ETTERBEEK. Avenue de Tervueren, 17 (arch. B. DE LESTRÉ DE

PERMIS D'URBANISME : réaménager un hôtel particulier afin d'y créer six logements (zone de recul, démolir les annexes et construire un volume sur trois niveaux, isoler la façade arrière, les murs mitoyens et les toitures ainsi que régulariser la lucarne en façade avant).

Avis de la CRMS

Coupe présentant le nouvel escalier implanté dans l'entrée cochère.

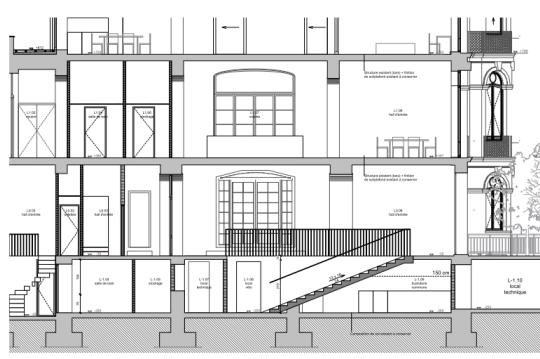
En ce qui concerne les intérieurs, certains éléments patrimoniaux sont conservés et restaurés, notamment les décors des pièces du premier étage, mais les circulations se voient fortement modifiées par la nouvelle répartition des logements, accessibles par l'escalier de service. Le projet prévoit d'implanter un nouvel escalier desservant les caves et le local vélos dans l'entrée cochère, de privatiser le hall d'entrée historique (transformé en cuisine), et de diviser l'escalier d'honneur, partiellement maintenu comme élément mobilier.

La CRMS se montre défavorable à ces interventions, qui perturbent la lisibilité du plan de cet ancien hôtel de maître, et recommande de maintenir au maximum les volumes d'origine, les circulations verticales et les décors historiques de l'immeuble.

Elle préconise de **maintenir l'entrée cochère en l'état** et de trouver une autre solution pour les vélos, qui permettrait d'offrir une accessibilité de plain-pied tout en valorisant la fonction de l'entrée cochère.

Situation projetée au premier étage, escalier d'honneur interrompu.

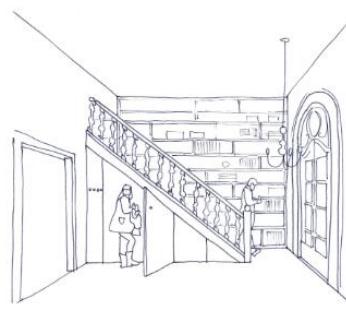
Elle recommande en outre de **maintenir le hall d'entrée et l'escalier d'honneur**, qui participent pleinement à la qualité patrimoniale du bien, et se montre défavorable à la reconversion de ce dernier en élément mobilier, sans fonction circulatoire.
